株式会社日之出電機製作所 営業部

350GHK/660GHK シリーズ部品設計変更のお知らせ

3. 変更箇所写真

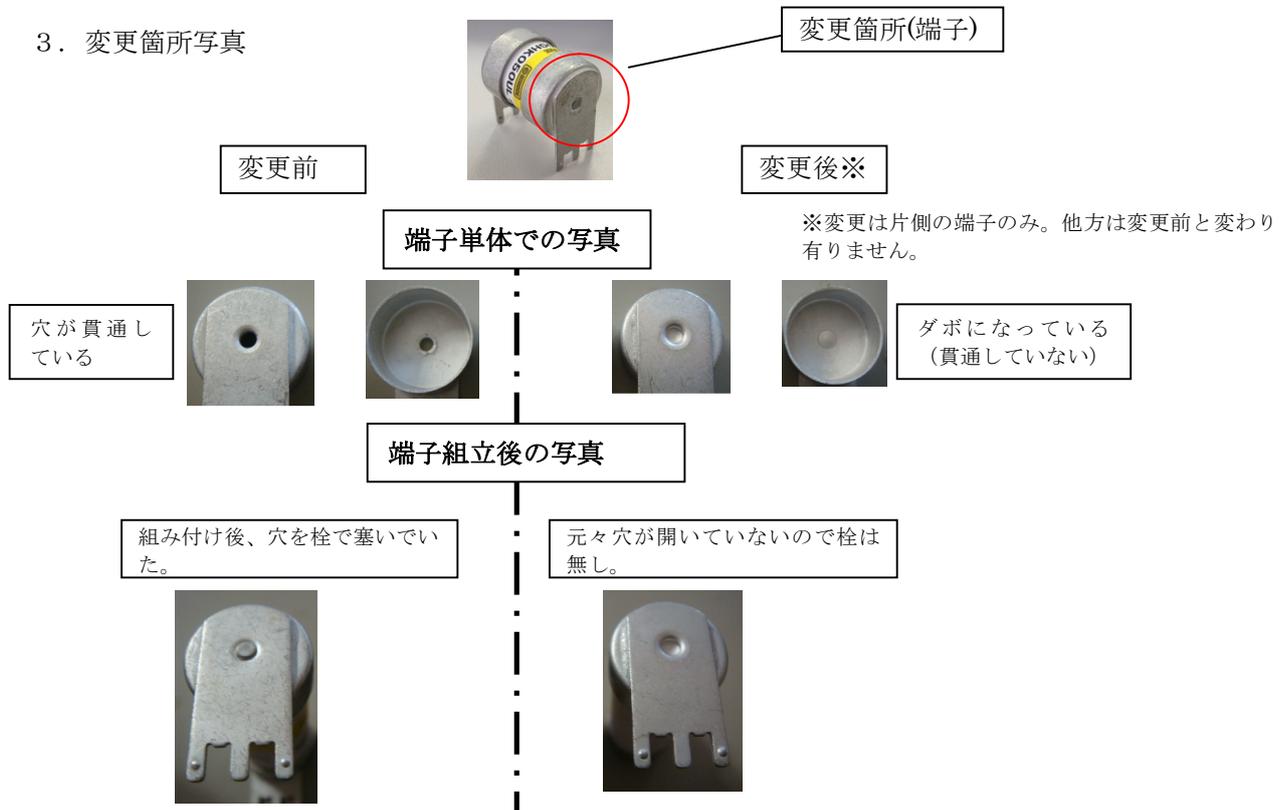
従来はヒューズ円筒の両端面に砂入れ用の穴が開いておりました。その為、砂入れ前に、片側の穴を栓で塞ぎ、砂入れ後に、他方の穴を栓で塞いでおりました。今回の変更では、片側の端子に砂入れ穴の無い端子を採用し、砂入れ前の砂止め栓圧入を無くしました。
